LLAMADO PÚBLICO A OFERTAS Nº 02/2025 | **Fideicomiso de Infraestructura Educativa Pública**
Administración Nacional de Educación Pública

COMUNICADO Nº
10/03/2025

Fotos a modo ilustrativo:

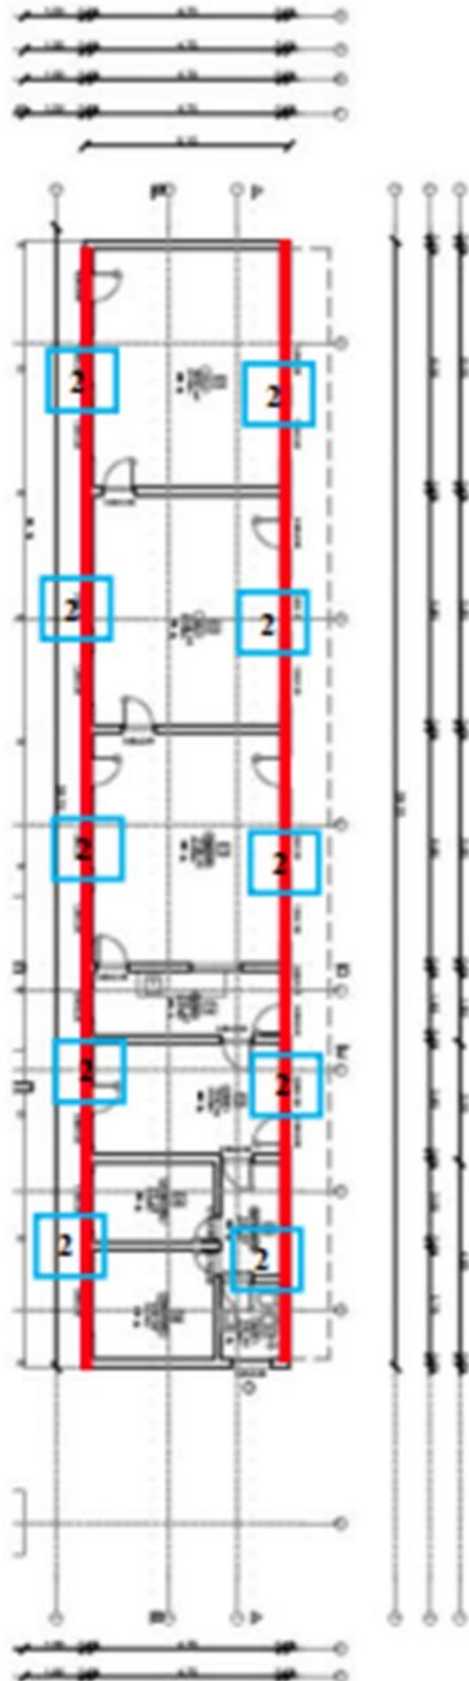
Grupo D – Escuela 103 - Puntas de Campanero, Lavalleja: En la visita se vio que no existe estructura de hormigón actualmente bajo el techo de fibrocemento. ¿La empresa debe incluir la estructura de hormigón armado necesaria para la sujeción del nuevo techo de paneles?”

Paredes sobre las que se colocarán los dados

Cantidad de dados a realizar por sector.

Las empresas deben cotizar esto: realizar una viga perimetral para la sujeción del techo del ancho del muro y 30 cm de alto. La misma estará anclada mediante tensores a dados de hormigón en las paredes que corresponden a la mayor sección de toda la construcción (2 por pared en ambas caras en lo que corresponde a aula 1, 2 y comedor 3). En lo que es la casa del maestro, distribuir 4 de cada lado, según los lugares más convenientes. La empresa deberá verificar las secciones y los hierros de los elementos estructurales para asegurar la sujeción de la cubierta.

La Supervisión de obra podrá indicar en obra una manera más simple de sujetar el techo, y en ese caso habría sub-ejecución.
